**OGGETTO: Trasmissione parere istruttorio conclusivo della domanda di  
modifica del decreto di AIA presentata da Enel Produzione SpA -  
Stabilimento di Porto Empedocle (AG) - Procedimento di modifica ID  
711669**

**Commissione AIA-IPPC**  
**PARERE ISTRUTTORIO CONCLUSIVO**  
**ENEL Produzione S.p.A. – Stabilimento di Porto**  
**Empedocle (AG)**

in merito all'istanza di modifica non sostanziale dell'Autorizzazione Integrata Ambientale rilasciata con Decreto N. Prot. exDSA-DEC-2009-0001913 del 28-12-2009 pubblicato sulla G.U. della Repubblica Italiana – Serie Generale N.48 del 27-02-2010 – Rif. nota DVA\_MATTM di avvio del procedimento N. Prot. CIPPC-00\_2014-0000070 del 10-01-2014  
 (Procedimento Istruttorio ID 71/669)

**Figura 2** – Ubicazione del serbatoio “serbatoio di neutralizzazione” e area indicativa di localizzazione delle vasche/serbatoi di raccolta delle acque di aggotamento

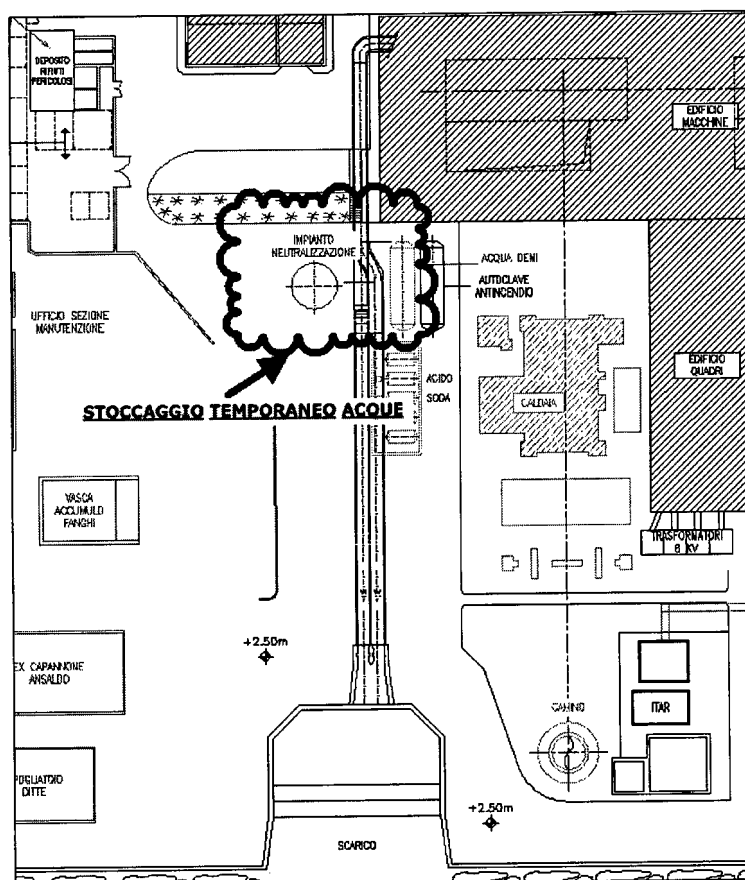
- 1) serbatoio esistente "serbatoio di neutralizzazione" della capacità complessiva di circa 80 m<sup>3</sup> ubicato come indicato nella figura 2 in prossimità della sala macchina esistente.
- 2) posizionamento n. 2 vasche/serbatoio provvisorie fuori terra (V2 e V3) della capacità corrispondente a circa 5-10 giorni di produzione di acqua di aggettamento, per un volume complessivo preliminarmente stimato di circa 150-180 m<sup>3</sup>.

- la modifica richiesta dal Gestore sia tecnicamente motivata e **accoglibile**;
- la modifica sia sostanziale, in quanto – sia pure provvisoriamente – si produce una variazione all'assetto e alla qualità degli scarichi dell'impianto.**
